KORTERELAMU FASSAADIDE GARANTIITÖÖDE

ÜLEVAATUSAKT/AUDIT

Töö nr. 06-11/V01, 30.11.2022

Fotod nimetatu kohta hoone fassaadidel:

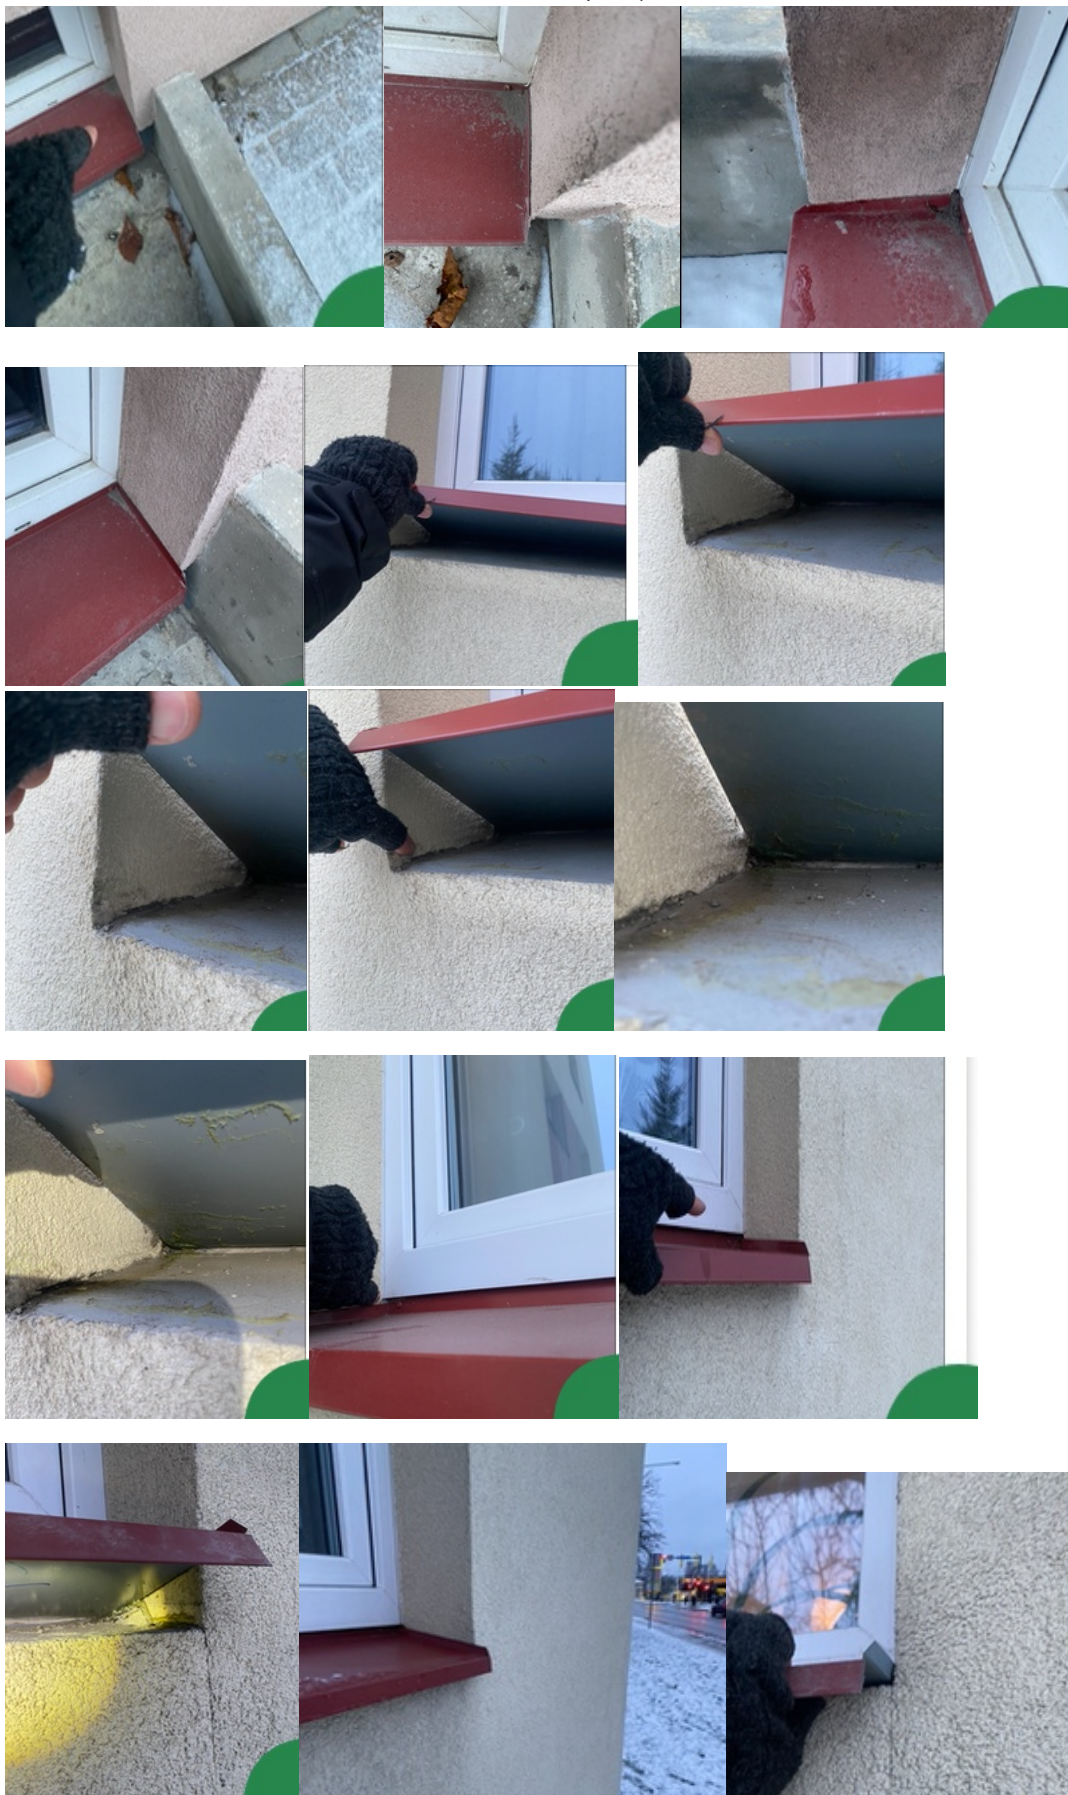
1.	a) Hoone fassaadides olevate avatäidete värvitud kattega alusplekid ei ole paigaldatud ja tihendatud korrektselt. b) Vale on pleki kinnitus (risti liimi triipude asemel pätsikesed, liimi kogus plekkide all ei vasta nõudele, liimi tüüp (polüuretaanvaht) ei vasta nõudele (kasutatud peab olema mastikslimi), plekid painduvad ja nõtkuvad, mõned neist on lahti). c) Vale on pleki aluse pinna hermeetimise puudumine. Ei ole teostatud õhekrohvinormides ette nähtud pleki aluste pindade hermeetimist enne pleki paigaldust vastava veekindlust andva massiga. Kohati on plekkide all paljas katmata pind, kohati krohv (mis	Rikub nõuet: veepidavus, ohutus (tuulega oht plekkide lahti kangutamiseks ja irdumiseks), visuaalnõuded.	Vajalik plekid eemaldada, teha korrektselt korda plekkide alused pinnad vastavuses normidele ja seejärel paigaldada plekid nõuetekohaselt liimides ja kestvana veekindlalt hermeetides.

pole veekindel). Nimetatu liide aknaga ei ole veetihe ja on korrektse ülespöördet. d) Plekkide nurgad akna servas ja plekkide külgede ülespöörded on mastiksigas suurel osal plekkidest korrektselt tihendamata, vesi, sh.ka pritsmevesi saab sealt tungida veekindlust nõudvasse kuiva tsooni. Sealhulgas paigaldatud avatäidete esimese soone ülavõlv sõidab veekindlust nõudvasse paletisse sisse, ilma et seda oleks hermeetikuga tihendatud. e) Kohati ei ole plekid kinni akende küljes nõutud arvu kruvidega.

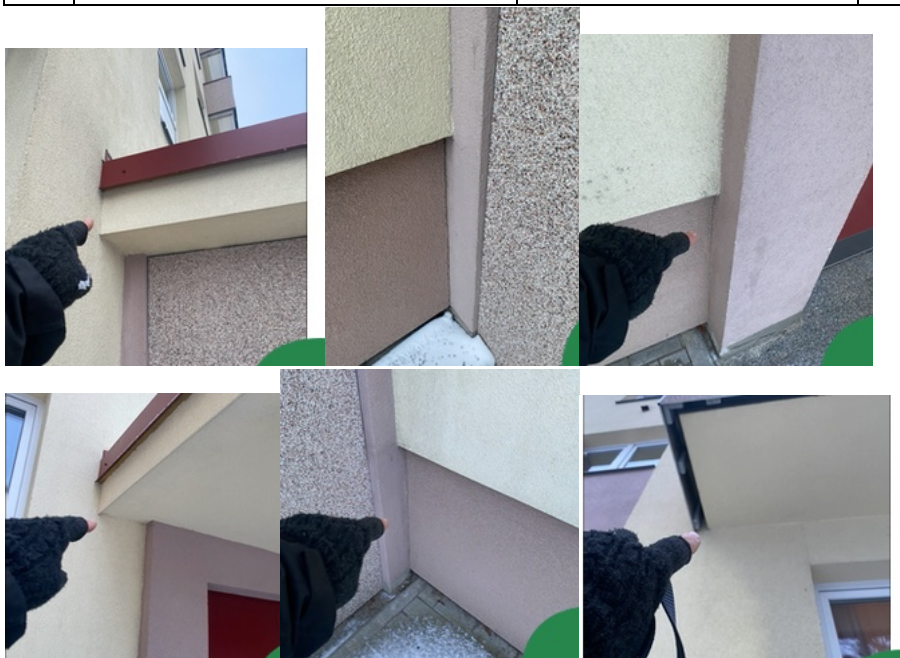
3.	a) Hoone krohvisüsteemi ja varikatuste ning krohvisüsteemimi ühe ja krohvisüsteemi teise pinna liitekohtades on paljudes kohtades tekkinud irdunud praod. Süsteem ei ole veetihedalt hermeetiline. Kasutatud ei ole piisavalt võrku, hermeetikuid, liites ettenähtud paisutihendeid jms. mis liitekoha stabiilseks muudaks.	Rikub nõuet: veepidavus, õhupidavus, visuaalnõuded.	Vajalik kestvalt veekindlalt hermeetida. Kasutada võiks näiteks MS polümeer hermeetikut, aga kui vastav pind tuleb nagunii üle krohvida, võiks välja vahetada ka liite tihendid.
----	--	--	---

Fotod nimetatud kohta hoone fassaadidel:

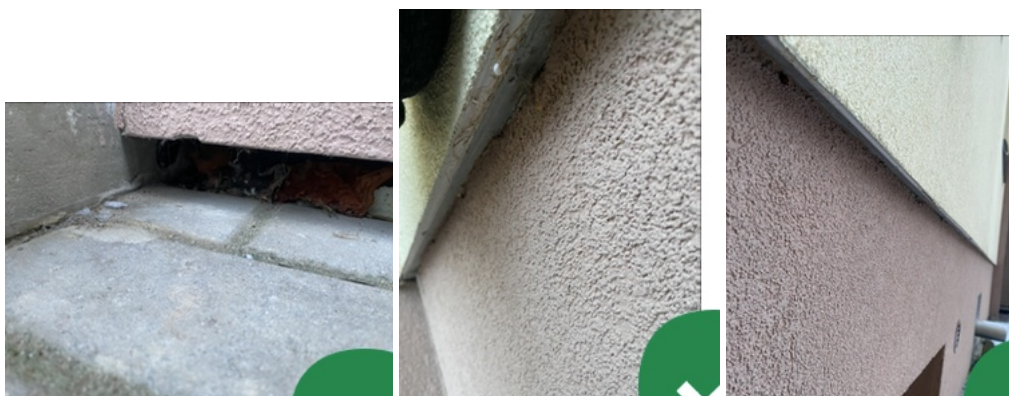
4.	a) Sokli liitesõlmed pinnasega ja sokli liitesõlm õhekrohvi fassaadisüsteemiga on ebahermeetilised. Neis kohtades on suured tühemikud ja ebatihedused b) Ei ole kasutatud neis liidetes vajalikke ja süsteemi juhendites nõutud paisutihendeid ja hermeetikuid c) Ei ole korrektselt koostatud sokli katte ja pinnasest tuleva isolatsiooni liidet d) Fassaadi sokli profiili all on kohati tühemikud ja pilud.	Rikub nõuet: veepidavus, õhupidavus, visuaalnõuded.	Vajalik kestvalt veekindlalt ja õhutihedalt hermeetida. Kasutada võiks näiteks MS polümeer hermeetikut, aga kui vastav pind tuleb nagoonii üle krohvida, võiks välja vahetada ka liite tihendid.
----	---	--	---

Fotod nimetatu kohta:

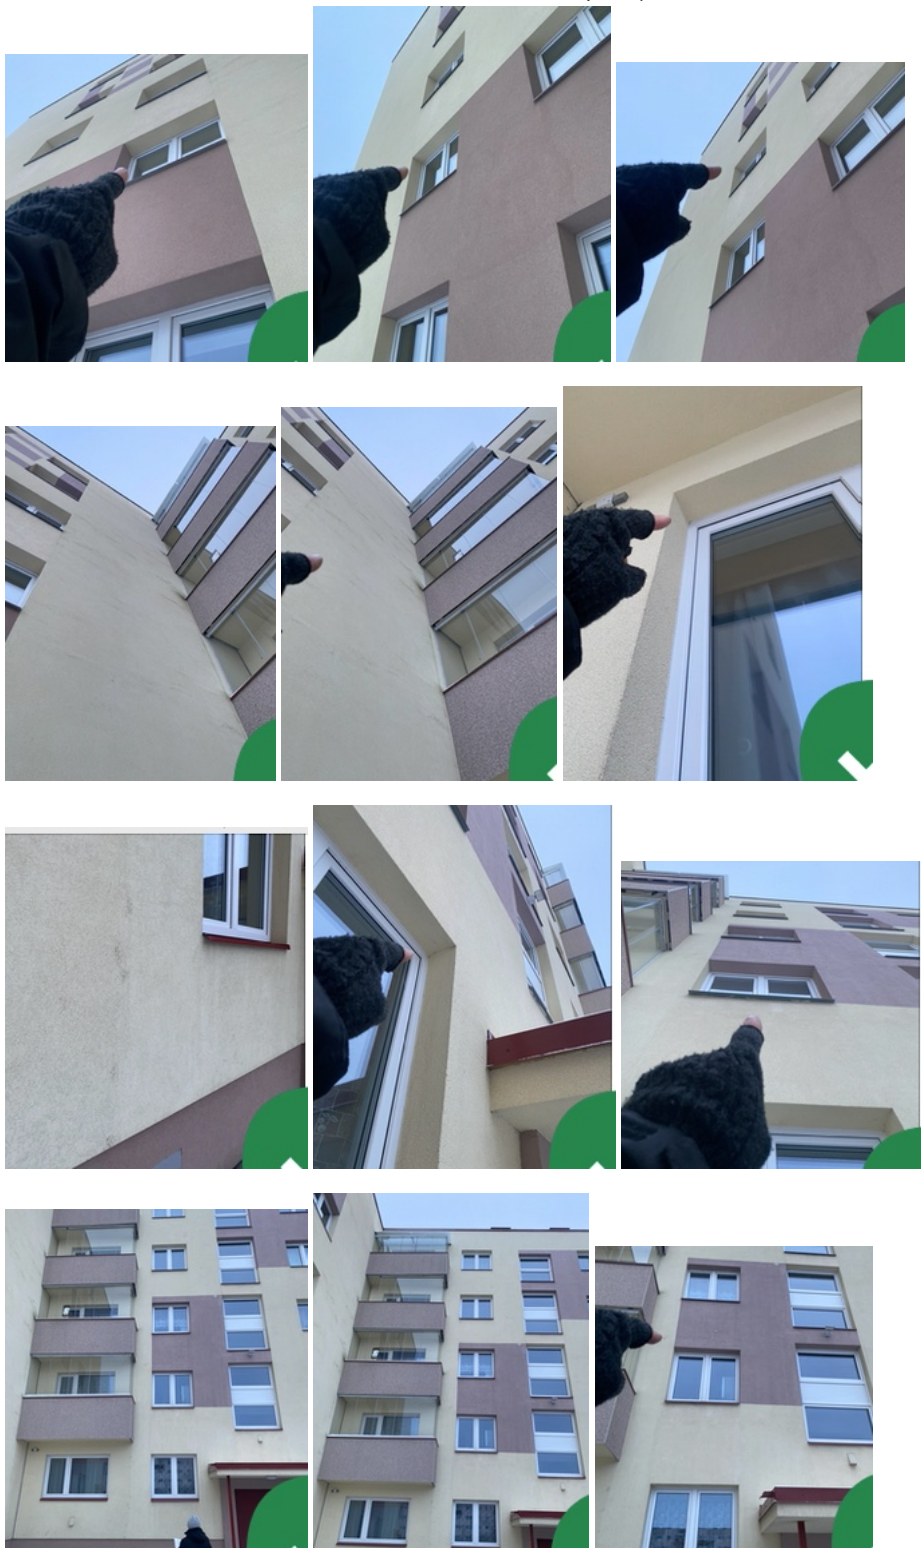
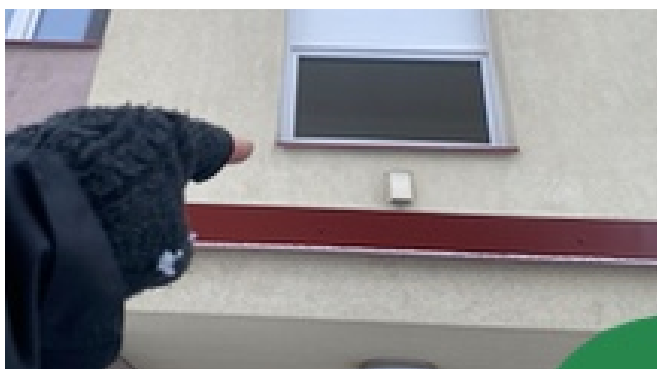
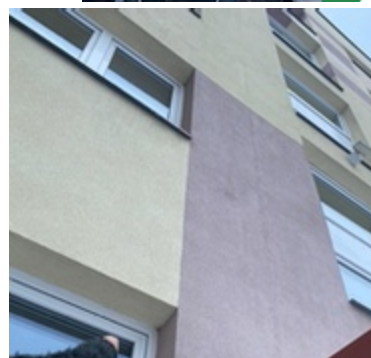
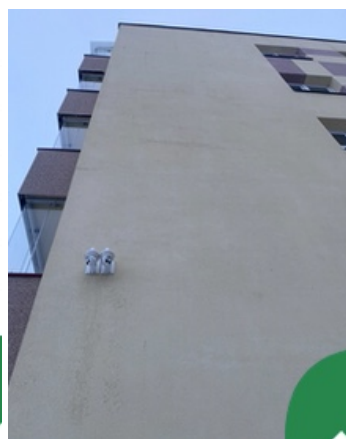
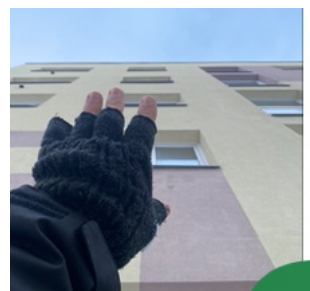
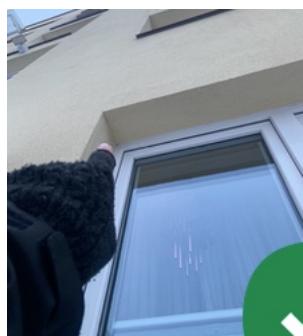
5	a) Hoone fassaadi pindadel, avapalede ülanurkades, põhipinnal ja paledes jms on VÄGA PALJU PRAGUSID. Ei ole võimalik öelda, et iga prao asukoht on vaja eraldi fikseerida, sest see on võimatu (osaliselt on need fikseeritud käesoleva töö fass.skeemidel). Antud pinnal on SELGELT TAVALISEST ROHKEM PRAGUSID VÄGA ERINEVATES HOONE FASSAADI ASUKOHTADES. Osad praod on kajastatud töö lisaks olevatel positsioneerimisjoonistel, tege likust pragude hulgast ja avanemislaiusest saab aimu, kui fassaadi pindade kaupa vaadelda. ALLPOOL ON LISATUD OSAD FOTOD (mitte kõik), mis on tehtud vaatluskuupäeval novembris 2022. Fotod tähendavad, et sellised praod on VAJA KORDA TEHA IGAL POOL KUS NAD ANTUD HOONE FASSAADIDS ILMNEVAD b) Lisaks on fassaadi krohvil olemasolnud varem ilmnenud praod hakanud uuesti avanema ja nende parandusjäljed on koledad, rikkudes fassaadi välimust. Fassaadi krohvi hakkab varsti meenutama lipp-lipi, lapp lapi peal olukorda, mis ei olnud tellija poolt töö tellimisel kindlasti sellisena mõeldud. c) Krohvi pinnal on hakanud ilmnema villa värvaine väljapesemisjäljed, ühelt joonelt allalangevad veejoajäljed, biokahjustus jms	Rikub nõuet: veepidavus, õhupidavus, visuaalnõuded.	Vajalik kestvalt veekindlalt ja õhutihedalt hermeetida. KUNA EELNEVAD EKSPERTIISID TUVASTASID KOHATI VÕRGU PUUDUMIST, NÕUETEST VÄIKSEMA KROHVIKIHI KASUTAMIST JMS, ei ole üheselt võimalik ilma avamata öelda, et ühe või teise prao põhjuseks on just nimelt mingi konkreetne asjaolu. Rikutud on õhekrohvfaasade nõudeid, ilmnenud on praod ja KÕIK PRAOD ning nende PÕHJUSED tuleb likvideerida. Ei piisa ainult pragude avamisest ja nende lokaalsest ülekrohvimisest. 1) Kontrollida tuleb tüübeldamine ja vahtpolüstüreeni kasutamine 2) Kinnitada lahtised osad kui neid on 3) Võrk peale ja ülekrohvimine 4) Liitekohtade hajutamine/ülevärvimine.

arusaamatud, kuid mitte tellijast ega ilmastikust põhjustatud normaalmäärdumised (tumedad ja heledamad kohad). d) Esineb visuaalselt hooletut tööd, koredat pinda jne (k.a.juba parandatud pragudel). Fotodel on näitena osundatud normaalvalguses nähtavatele, standardit rikkuvatele defektidele. e) Tellija ei ole sellise fassaadivälimusega absoluutselt rahul.		
--	--	--	--
